Изменение в деталях отвода продуктов сгорания для котлов Пантера версии 18

Информация для продавцов,
сервисных техников и монтажников

Январь 23, 2008

Основание изменения – другое положение выхода из вентилятора в котлах Пантера версии 18

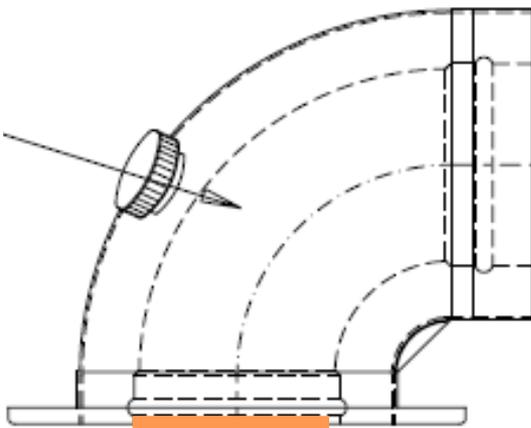
Отвод предыдущей версии коаксиального дымохода возможно установить прямо на верхнее покрытие котла. Выход вентилятора находится выше чем верхнее покрытие и входит в этот отвод. Отвод предыдущий **невозможно использовать** к котлам версии 18!

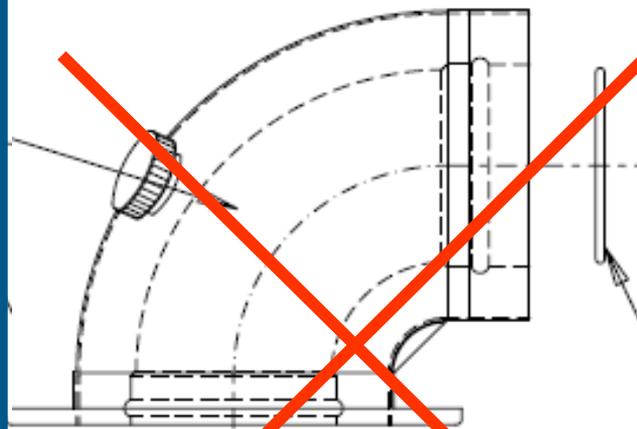
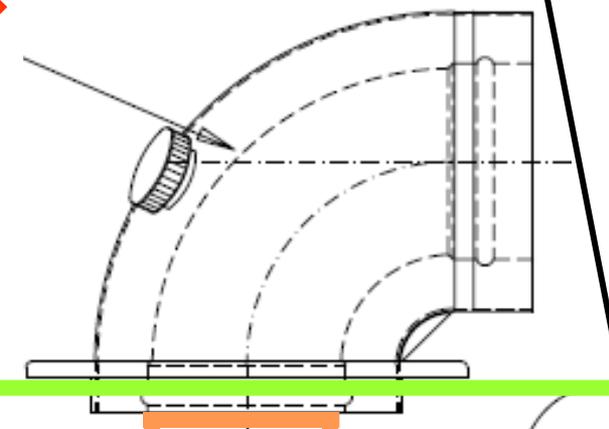
Положение вентилятора в котлах версии 17

Новое положение вентилятора – на котлах версии 18

Новое присоединение отвода коаксиального дымохода

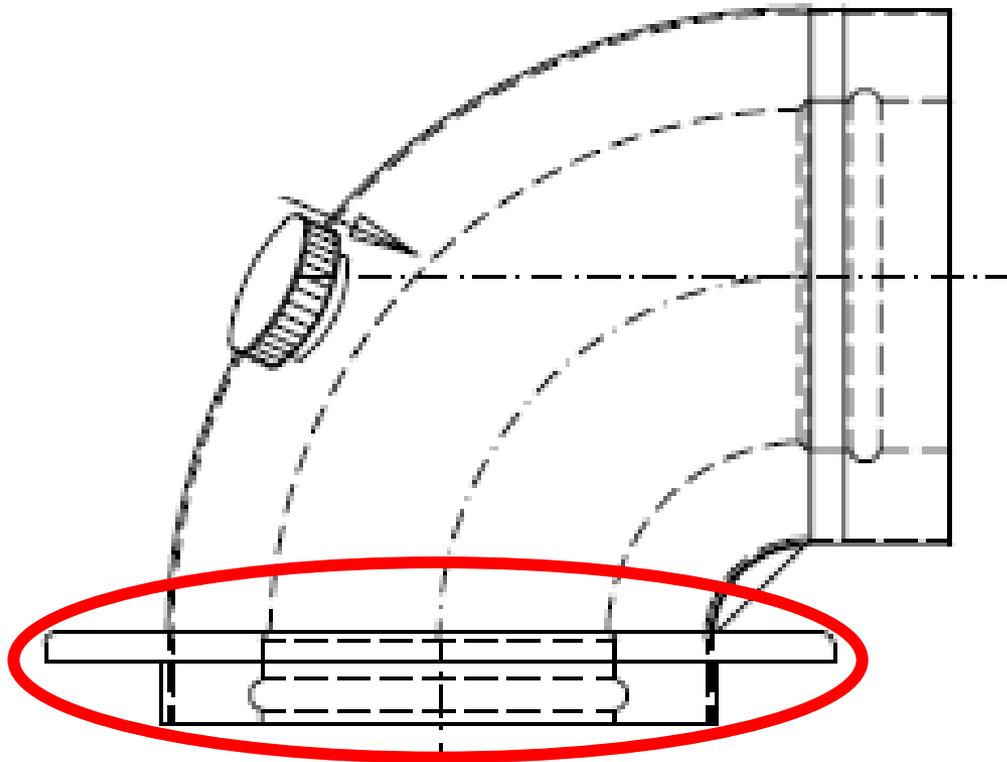
Фланец приспособлен так, что бы было возможно соединить эту деталь с выходом вентилятора, который находится заподлицо с верхним покрытием котла.

Шаг 1 – снять из горловины вентилятора диафрагму для увеличения длины

Шаг 2 – установить новый отвод
